# 【院内集会】 老朽化原発の審査を問う 「原子炉構造材の監視試験方法」と寿命延長の問題点

【院内集会】 老朽化原発の審査を問う

原子炉圧力容器の脆化予測法

# 原子力規制庁ヒアリング

## 溶質原子クラスター $C_{SC}$

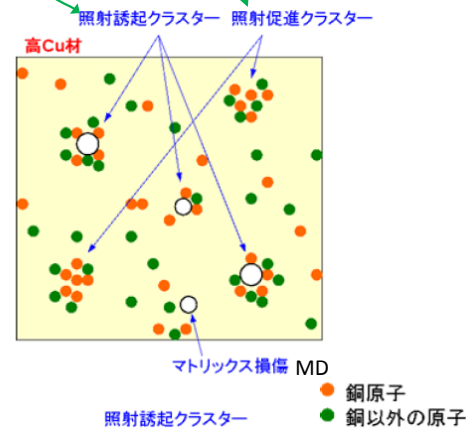
第1項 マトリックス損傷 を目指してCu 原子が拡散する。

第2項 動き回る2個のCu 原子が出会うと、核が形成される。

2項の次元が違う！！

物理現象を支配する方程式の  
各項は同じでなければならない。

図 1 高浜原発 1 号炉監視試験により測定された脆性遷移温度(●印)と JEAC4201-2007[2013 追補版]にもとづく脆化予測曲線(文献 2)。なお、60 年位置が以前の報告書より内側に修正されている

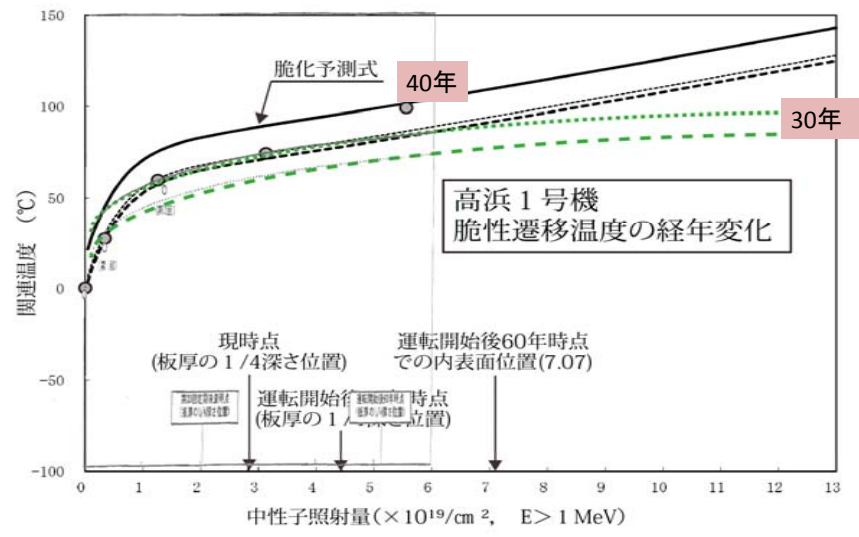
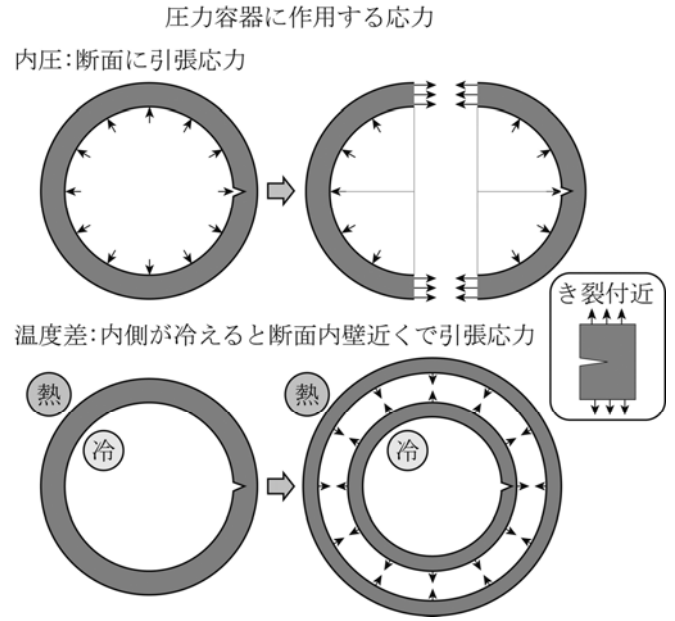
- 高浜1号機において、現在得られている監視試験片の中性子照射量は、運転開始60年時点で圧力容器表面が受けると予想される照射量に満たない。原子力規制委員会は、20年運転延長を認めてはならない。

## 温度シフト量の決め方

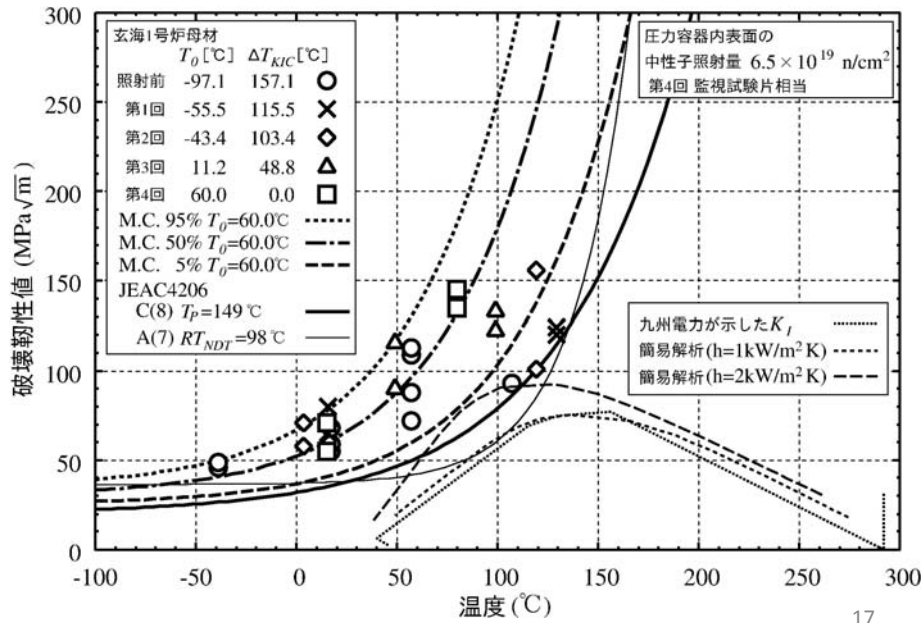
- 破壊靱性値の温度シフト  $\Delta T_0$  は脆性遷移温度シフト  $\Delta T_{NDT}$  に等しい ( $\Delta T_0 = \Delta T_{NDT}$ ) と仮定し、破壊靱性測定データをシフトさせる
- それらすべてのデータを使って下限包絡曲線をつくる
- 問題点: 最近の実験データでは  $\Delta T_0 > \Delta T_{NDT}$  の傾向がみられ、 $\Delta T_{NDT}$  を使った破壊靱性値の温度シフトは過小評価になる

⇒ 意見聴取会で主張したが誰も同意せず

## PTS 30年目・40年目実施比較図

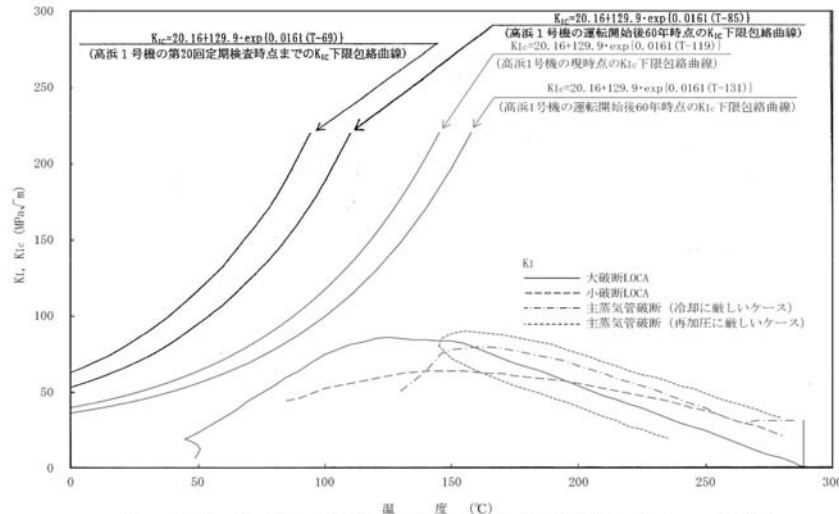
## このような大きな違いがでた理由は？

- 第4回監視試験での脆性遷移温度が予想外に上昇した。(30年目評価時での予測曲線を上回っている)
- 破壊靱性試験で、想定外に低い値が観測されているのではないか。(未公表なので推測)  
⇒元データの公開を求める
- 破壊靱性曲線が信頼性の低いものだとことが分かった。そうすると、PTS状態遷移曲線とクロスしていない(脆性破壊は起こらない)という40年目評価も疑問

### 1. 耐震安全性評価

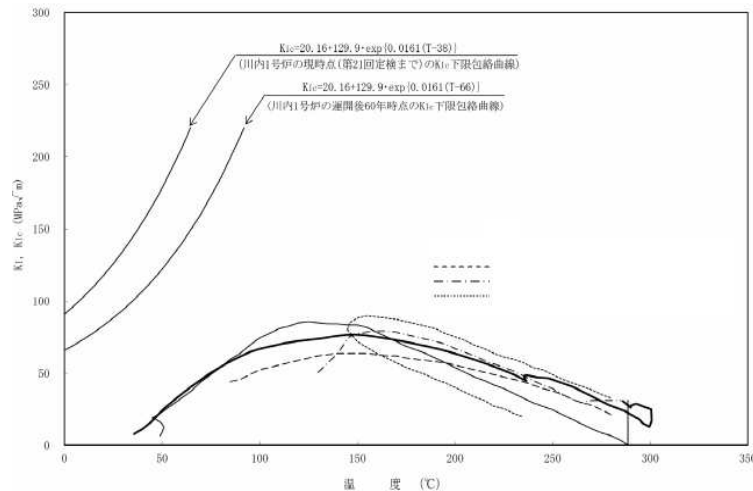
- 主給水系統配管の疲労累積係数が、評価地震動Ss-2の場合、0.991になっており、許容値1に極めて近い
- 恣意的なものではないかどうか、この評価の詳細を検証する必要がある
- 応力評価も決して低くはない。しかも、具体的評価値や許容値は白抜き

## PTS 30年目・40年目実施比較図

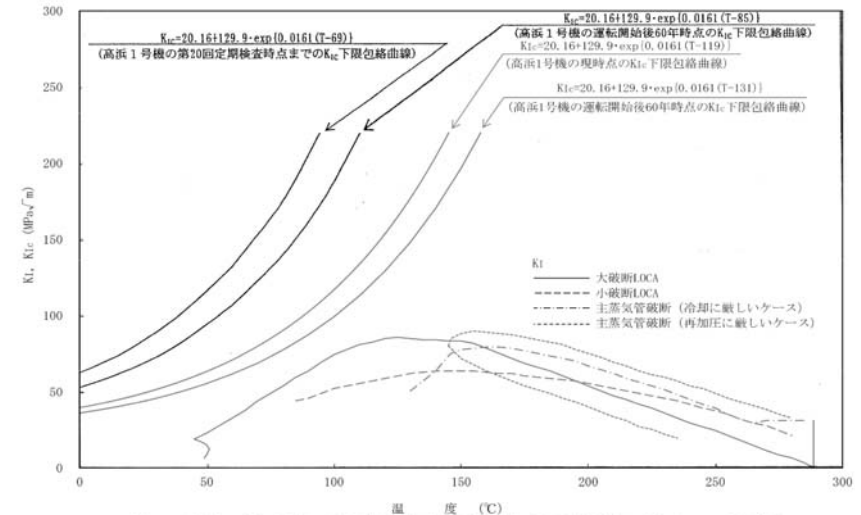
**質問5)** 2015年の「高浜1号機高経年化技術評価書(40年)」と2003年の「高浜1号機高経年化技術評価書(30年)」を比較すると、40年評価書では破壊靱性遷移曲線がPTS状態遷移曲線に著しく接近している。このような大きな違いは評価の信頼性と圧力容器の健全性に疑問を投げかける。規制庁の見解を問う
